改善箇所説明図

ニーブロッカーの内側プレート

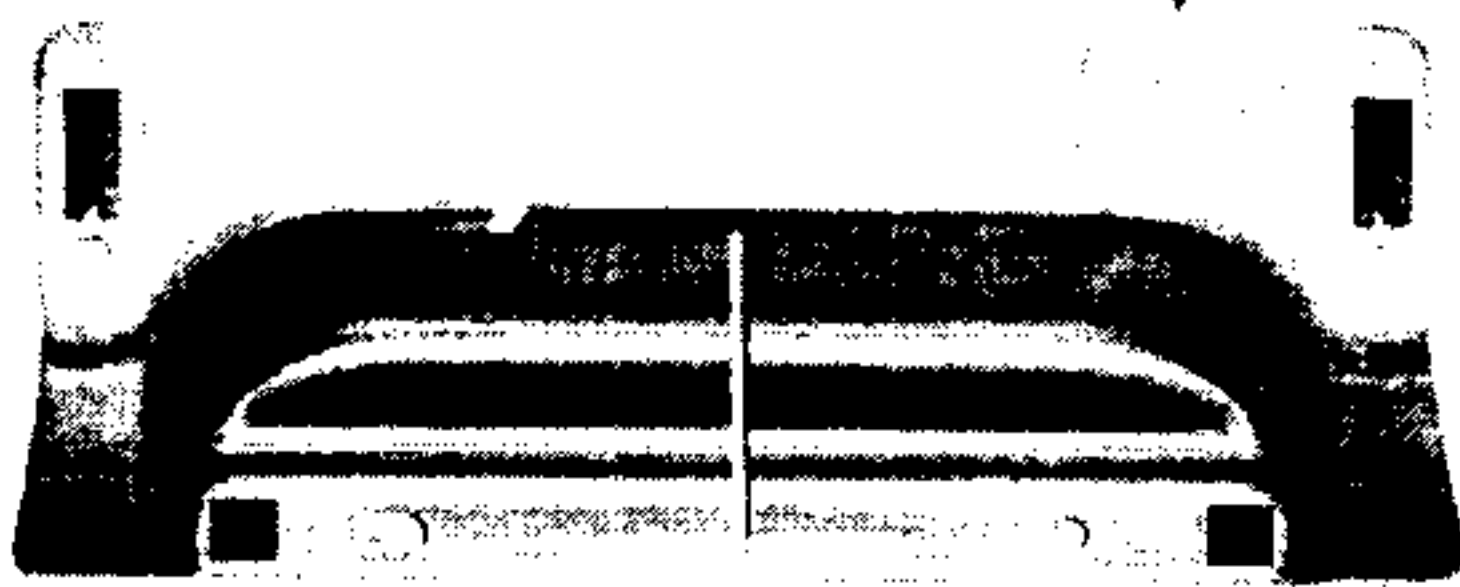
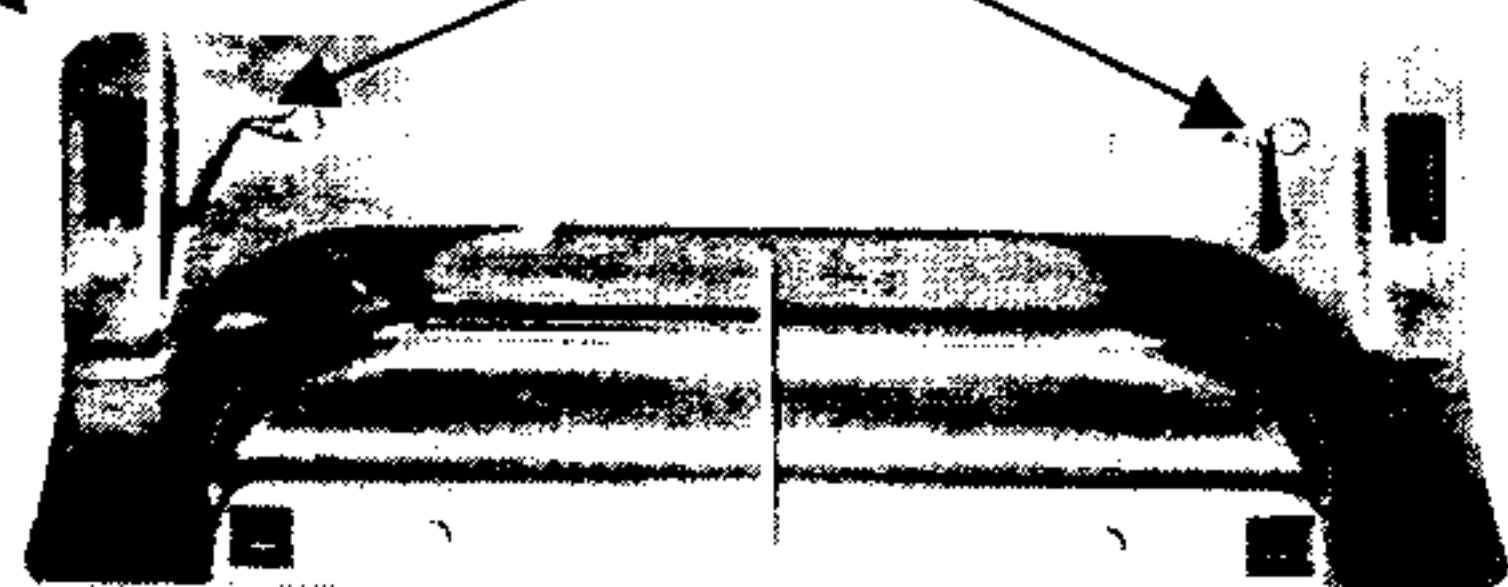
不具合発生箇所

改善前(プレート裏面)

運転者席において、計器パネルの下側にある部分(ニーブロッカー)の組み付け状態が不適切なものがあつたため、走行中の振動等によりニーブロッカーが運転者の足元に落下することがあり、運転操作を妨げられるおそれがある。

改善後(プレート裏面)

ハンガーフック(追加)

全車両、ニーブロッカーの内側プレートを対策品と交換する。
